**Projet LGV Rhin-Rhône - Raccordement de la sous-station RFF de Besançon
au réseau de transport d'électricité - Création d'une liaison souterraine -
Information du Conseil Municipal - Avis formulé sur le dossier d'enquête
publique de DUP et mise en compatibilité du PLU**

ANNEXE 2 : Liste d'observations techniques de la Ville formulées au maître d'ouvrage RTE

ANNEXE 1: Tracé retenu à l'issue de la concertation pour le passage des lignes enterrées

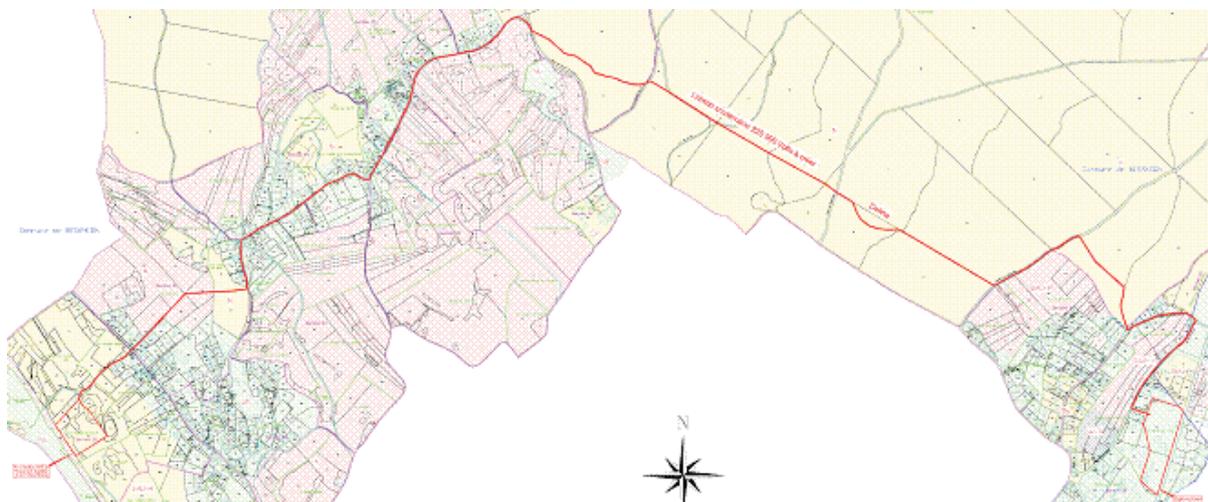
RFF, qui assure la réalisation de la sous-station, a confié à RTE la maîtrise d'ouvrage de ces travaux d'alimentation et de raccordement de la sous-station. A l'issue d'une concertation au cours de laquelle la Ville s'est exprimée, le tracé a été retenu pour cette liaison enterrée : il traverse la forêt de Chailluz sur un linéaire important (cf. annexe 1).

Le maître d'ouvrage (RTE) sollicite le déclassement de l'Espace Boisé Classé (EBC) en forêt de Chailluz sur une emprise de 30 m tout le long du tracé, afin de faciliter le bon déroulement et l'exécution de ses travaux.

Si la Ville admet qu'il est nécessaire de lever la contrainte d'EBC conformément à la demande de RTE pour la période de réalisation de ses travaux, elle souhaite cependant, qu'une fois cette phase achevée, la servitude de protection de l'EBC soit de nouveau établie sur les surfaces non concernées par la servitude générée par la réalisation de ces lignes enterrées (à l'issue des travaux, la levée de la contrainte EBC se limiterait ainsi à 6 m au lieu de 30 m).

▪ Le traitement des chemins créés en forêt et des équipements à prévoir (ex. : barrières coulissantes en bois) ainsi que la remise en état des chemins forestiers et des abords suite aux travaux, doivent être précisés par le maître d'ouvrage.

- les chemins aménagés au droit des lignes électriques devront être empierrés, avec une couche de tout venant en finition. La portance de ces chemins devra permettre un usage de service (exploitation forestière) ;

- la terre extraite sera étendue sur les accotements (aucun apport de terre ne sera autorisé) et les abords seront remis en état à l'identique ;

- des barrières coulissantes en bois type ONF seront installées à chaque intersection de chemin.

▪ La portion créée entre le chemin du Grand Buisson et le chemin du Cul des Prés présente un véritable intérêt pour l'ensemble des cyclistes, en terme d'accès à la forêt de Chailluz. A ce titre, il est demandé à RTE un traitement spécifique de ce tronçon : revêtement en enrobé pour permettre la circulation aisée des vélos de route, sur une largeur de trois mètres (à l'image de la Véloroute).

▪ Pour l'eau potable, il est indiqué la présence d'une conduite d'eau de diamètre 200 mm chemin du Dessus de Chailluz et de 150 mm chemin des Champs, ainsi que de branchements. Le tracé de ces conduites et branchements est à prendre en compte pour la mise en place du réseau enterré. Celui-ci devra respecter les distances réglementaires avec les autres réseaux et, si ce n'est pas possible, RTE prendra en charge les déplacements éventuels de réseaux induits.

- des précisions sont nécessaires sur les conditions de la servitude engendrée par le passage des lignes enterrées : emprise physique et largeur exacte de la bande de servitude, bande non constructible, contraintes induites en terme d'éloignement de réseaux, d'ouvrages, voire de constructions, modalités d'accès, de gestion et d'entretien sur cette zone, etc.

- cas particuliers du tracé le long des parcelles cadastrées n° OT 203-76 (acquisition récente de la Ville, en bordure de l'impasse Valentin) : il est demandé à RTE de détailler l'implantation de la servitude par rapport à la limite de propriété ville. Cette parcelle constitue en effet une réserve foncière sur laquelle il convient de ne pas générer de contrainte particulière.
